Type tegning
Bygg 1 Snitt A Rammesøknad

Fase
Rammesøknad

Prosjekt
**Stranda Fjellgrend Lodge
Resvegen 10
6200 Stranda**

Type tegning
Bygg 2 Snitt E Rammesøknad

Tegningsnr.
A30-02

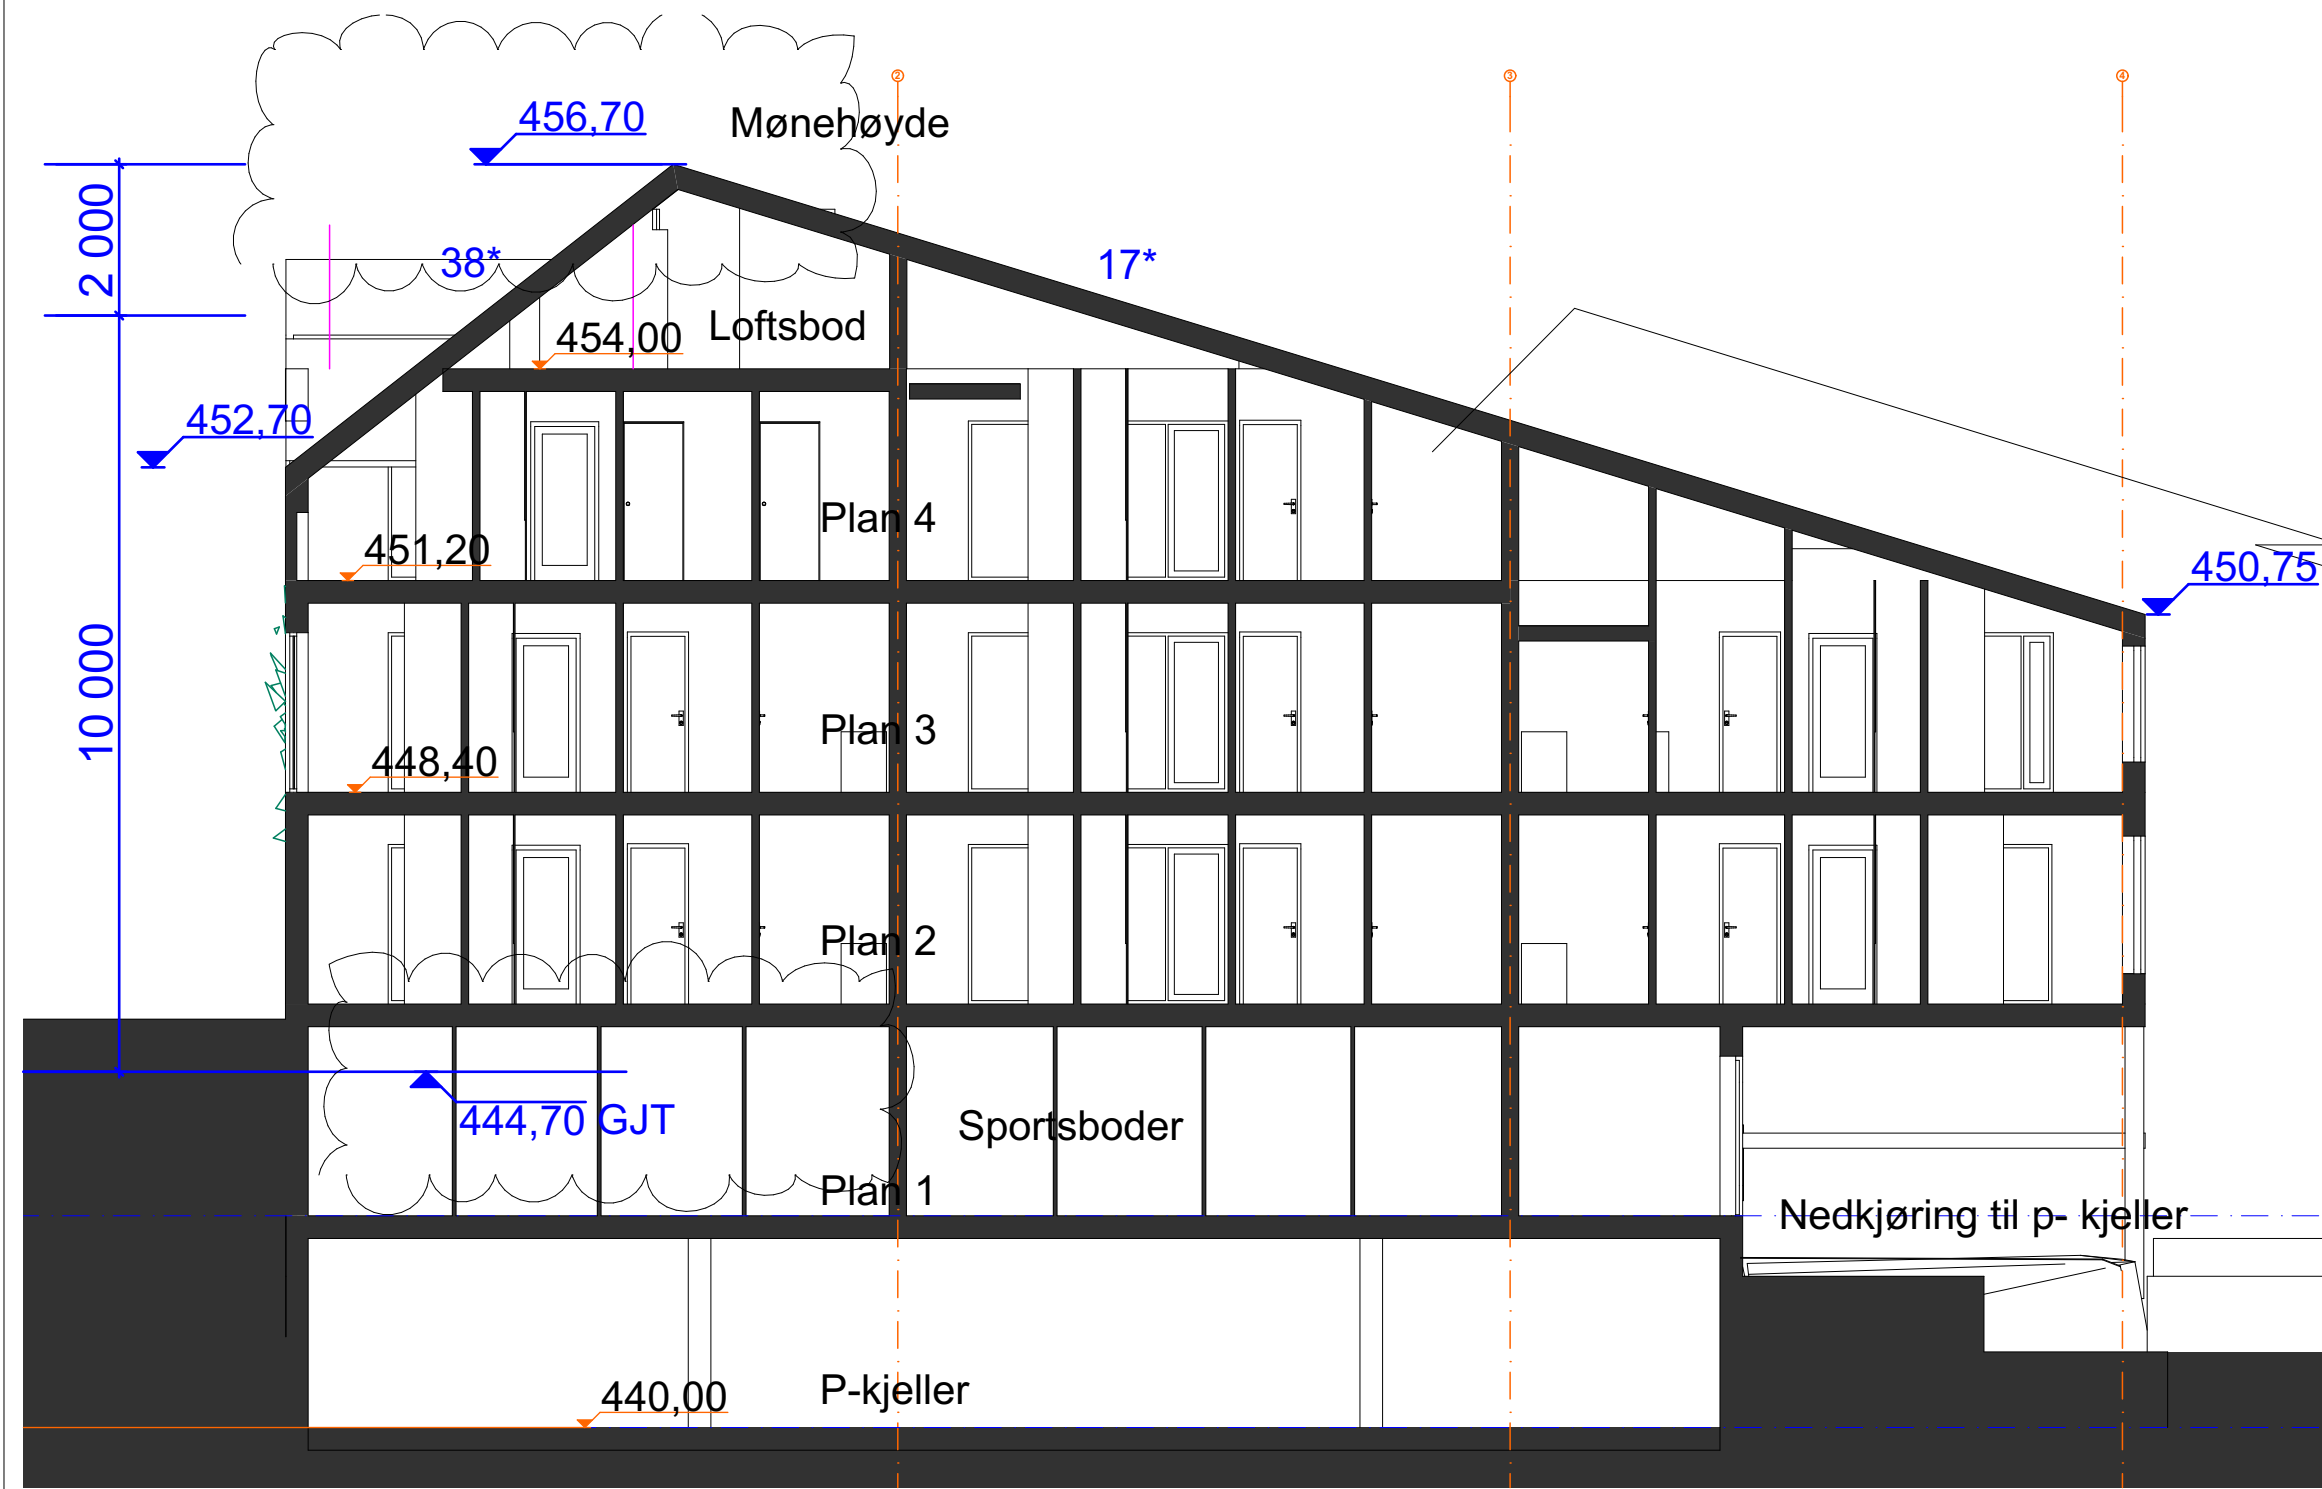
A		Gjennomsnittlig terrenghøyde endret fordi det er fylt opp masser omkring bygg. to leiligheter på plan 1 er fjernet. Hovedtak er bearbeidet slik at mønehøyde nå er 12m målt fra gjennomsnittlig terrenghøyde.	26.03.20	SD	
Rev	Nr	Beskrivelse	Dato	Sign	Kontr

Tegningsnr.
A30-06

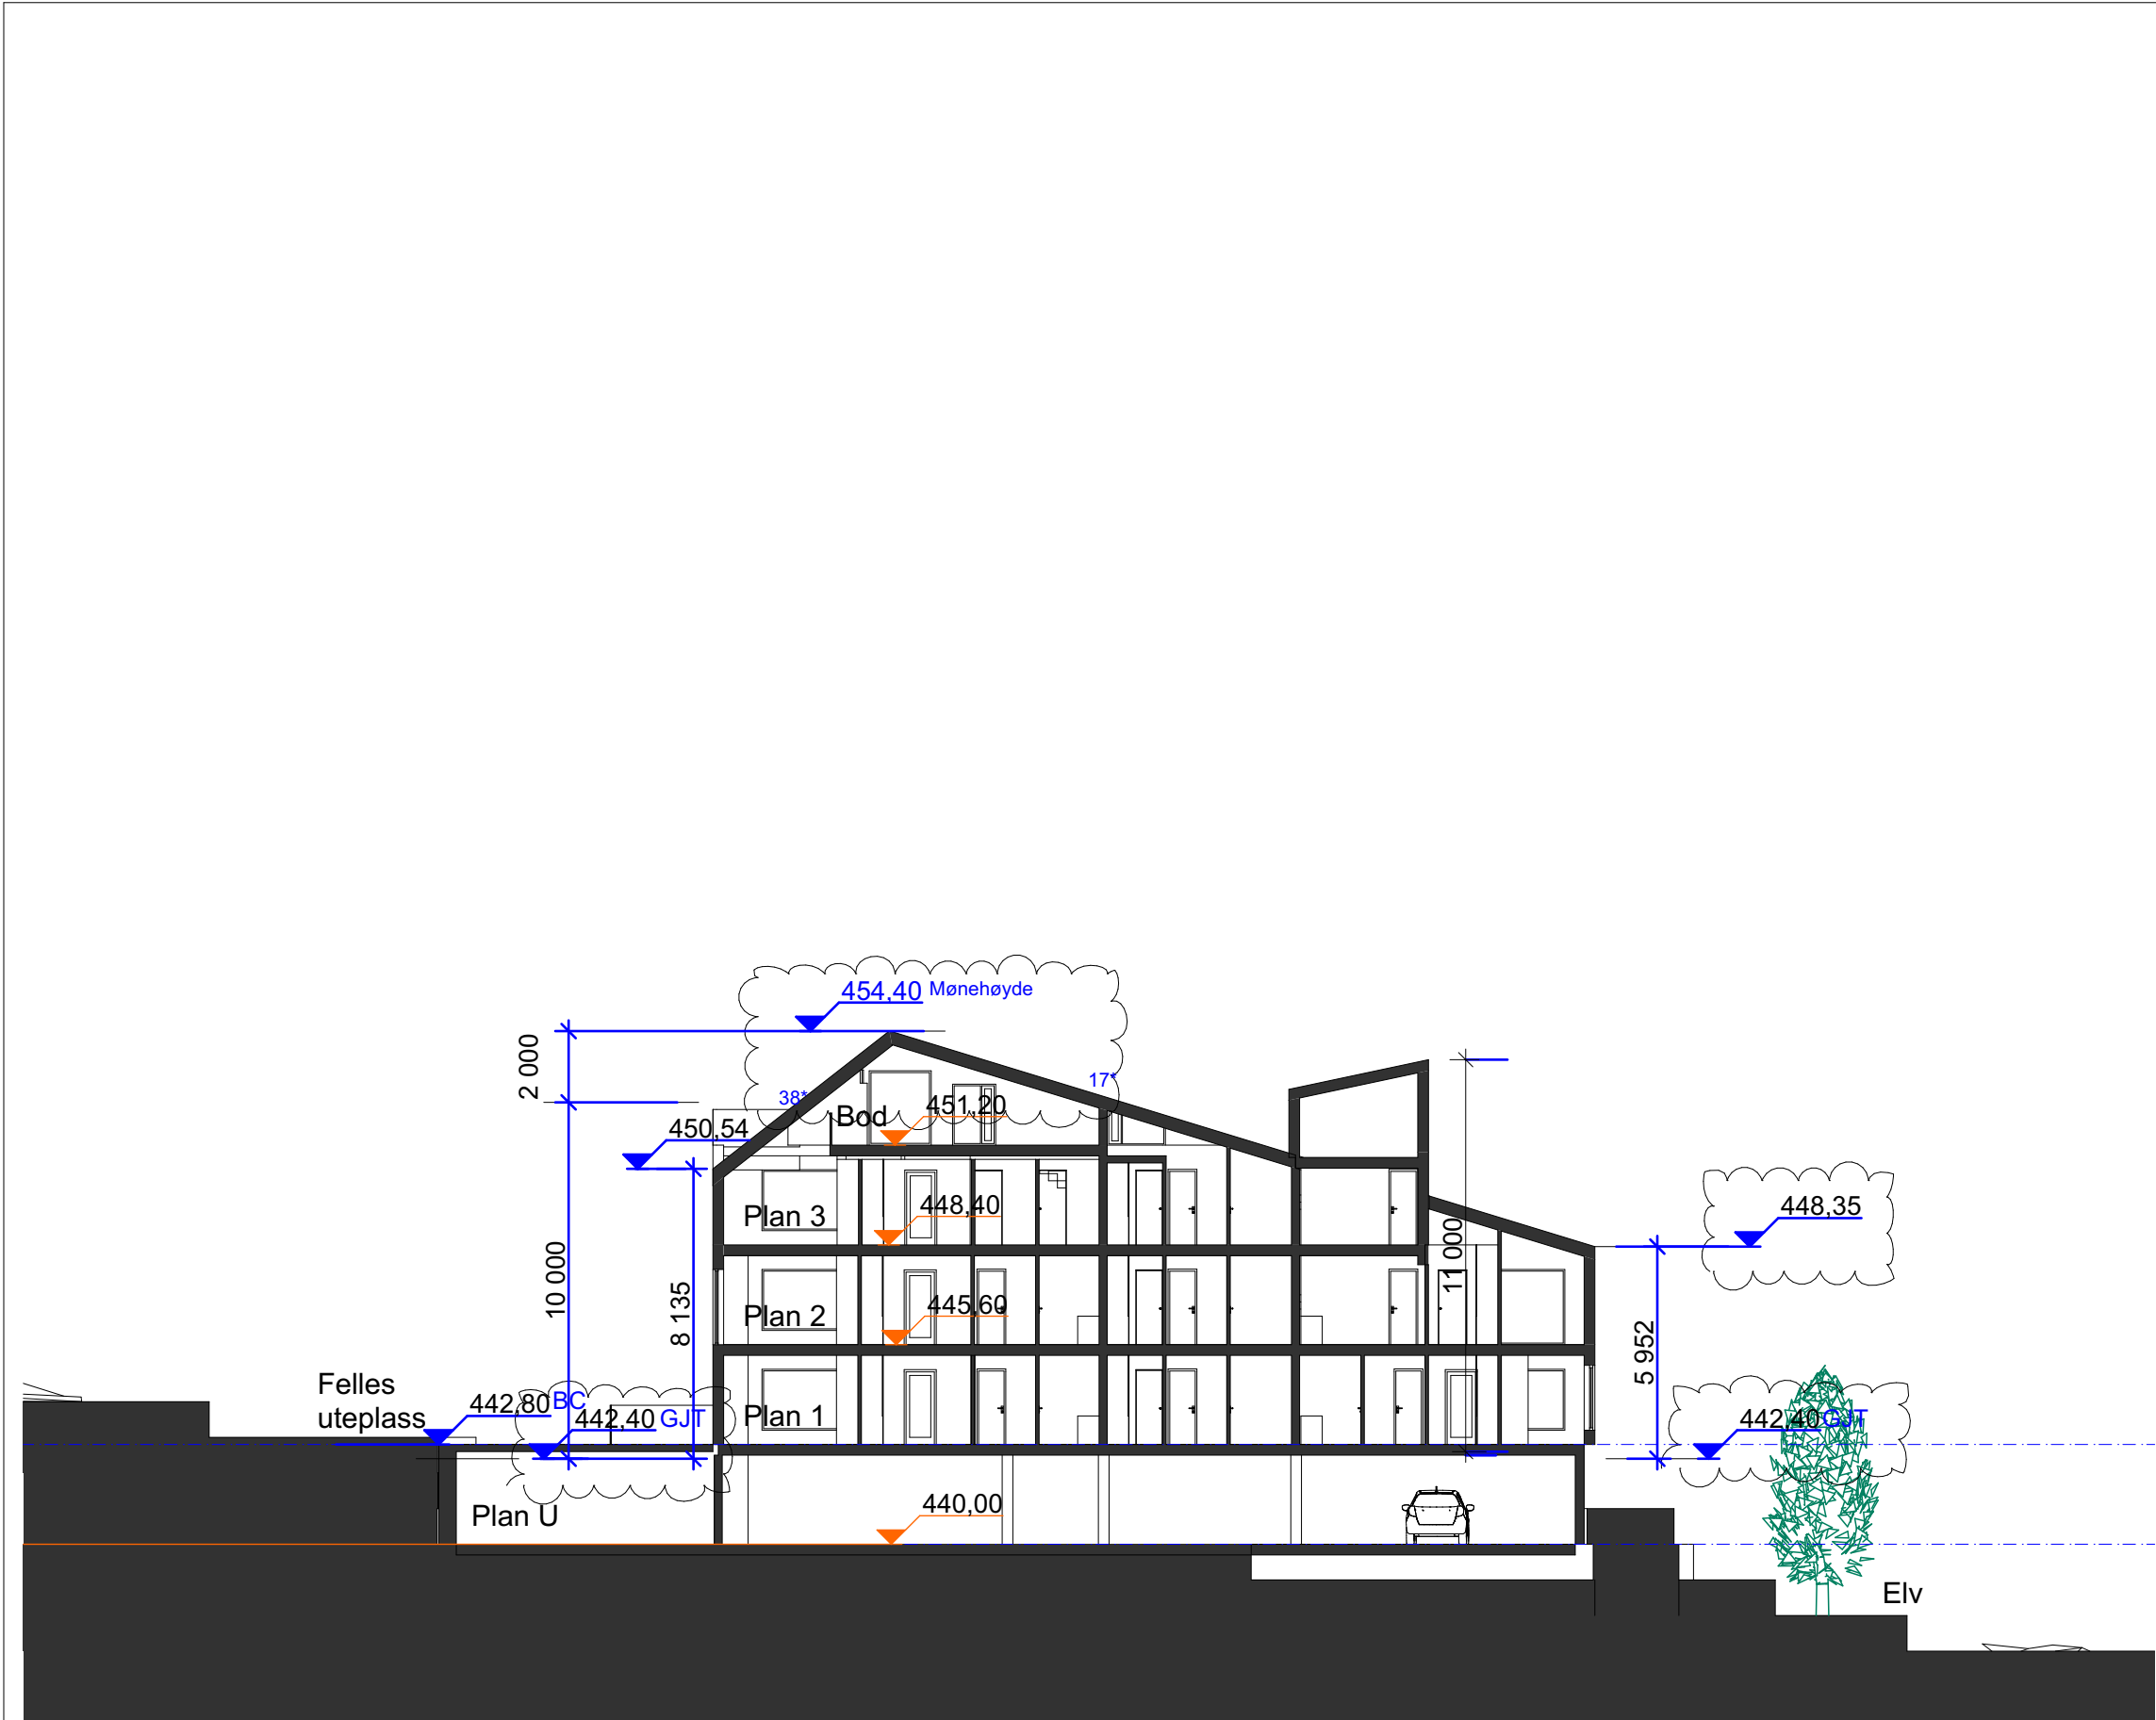
A		Gjennomsnittlig terrenghøyde GJT er endret fordi det er fylt opp masser omkring bygg. Hovedtak er bearbeidet slik at mønehøyde er 12m målt fra gjennomsnittlig terrenghøyde.	26.03.20	SD	
Rev	Nr	Beskrivelse	Dato	Sign	Kontr
